Pointers

RECTIFICACION DE LOS ASIENTOS DE LAS VALVULAS DE ESCAPE

Fig.1 - Piedras para los asientos de las válvulas y soportes

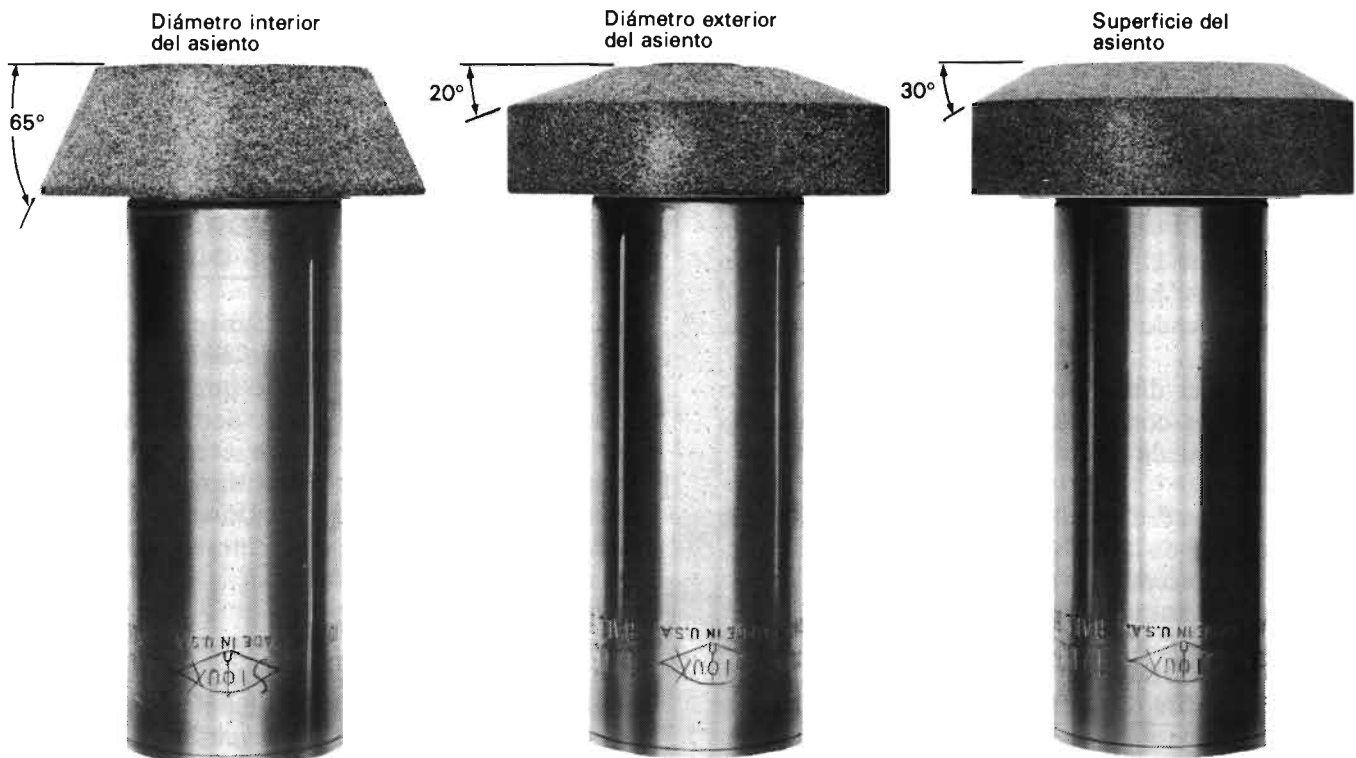
Anteriormente se utilizaban rimas para rectificar el interior y exterior de los asientos a sus medidas; ya no se utilizan dichas rimas y en cambio se utilizan las piedras de esmeril que se muestran en la Fig. 1. Estas piedras tienen que perfilarse al ángulo adecuado montando cada piedra en su soporte respectivo y rectificándolas como sigue:

1. El ángulo (interno) de 45° deberá rectificarse a 65°.

2. El ángulo (externo) de 30° deberá rectificarse a 20°.

3. La piedra para el acabado (del asiento) de 30° deberá rectificarse a 30°.

Fig.2 - Perfilando la piedra para asentar los asientos de las válvulas

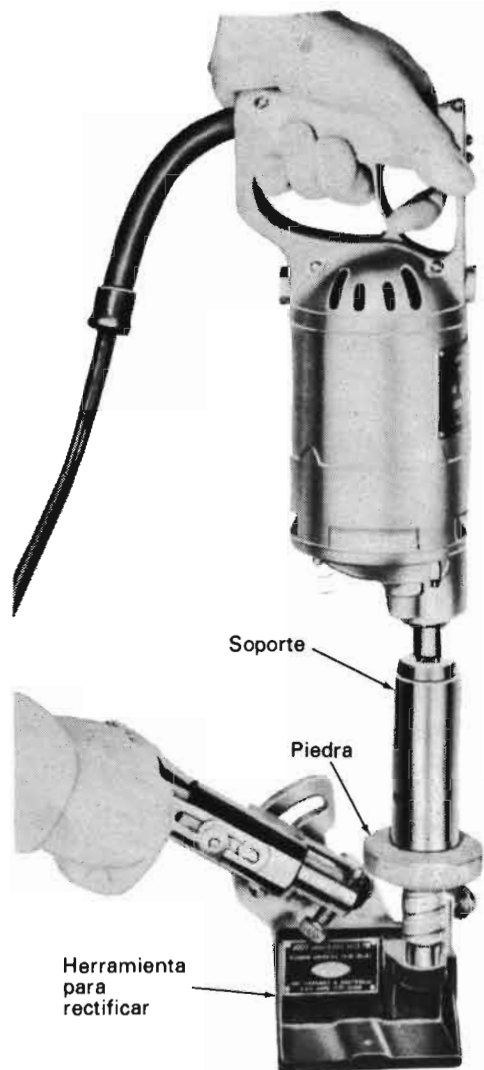
Para el arreglo de cada una de las piedras deberá utilizarse la herramienta que se muestra en la Fig. 2 para obtener la precisión en el ángulo del asiento. Al efectuar la rectificación de las piedras procedase de la manera siguiente:

1. Lubríquese la guía de la herramienta con una película delgada de aceite.

2. Móntese la piedra y el soporte en la guía, Fig. 2.

3. Ajústese el ángulo de la herramienta según la piedra que se esté rectificando.

4. Aplíquese el extremo del motor impulsor al soporte y hágase girar éste a alta velocidad manteniendo el impulsor lo más recto posible.
5. Pásese el diamante por la piedra haciendo pequeños cortes hasta que la superficie de la piedra quede lisa y al ángulo deseado.

Fig.3 - Modificación de la velocidad del motor Diesel durante el frenado dinámico

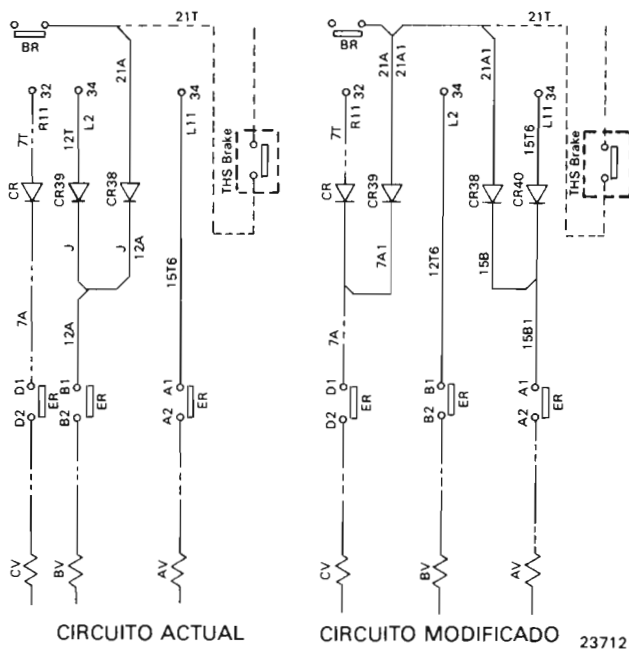
En el Pointers Núm. 2L-76, edición en inglés y en el Pointers Núm. 5 de marzo de 1977, edición en español se publicó un artículo que describe una modificación que reduce la velocidad del motor del punto 5 al punto 4 durante la operación con freno dinámico. Como ha surgido alguna confusión respecto a este artículo, a continuación se hacen algunas aclaraciones concernientes a los cambios que requiere esta modificación.

En los circuitos anteriores se energizaba el solenoide "B" correspondiente a la velocidad del motor en el punto 5. Para reducir la velocidad al punto 4 deben energizarse los solenoides "A" y "C". En la Fig. 3 aparecen los cambios necesarios para efectuar esta modificación. Para reducir la velocidad se requieren tan solo dos rectificadores número 8421017 y unos cuantos cambios en los conductores.

Esta modificación es aplicable solo a locomotoras que tengan motores de tracción Modelo D77.
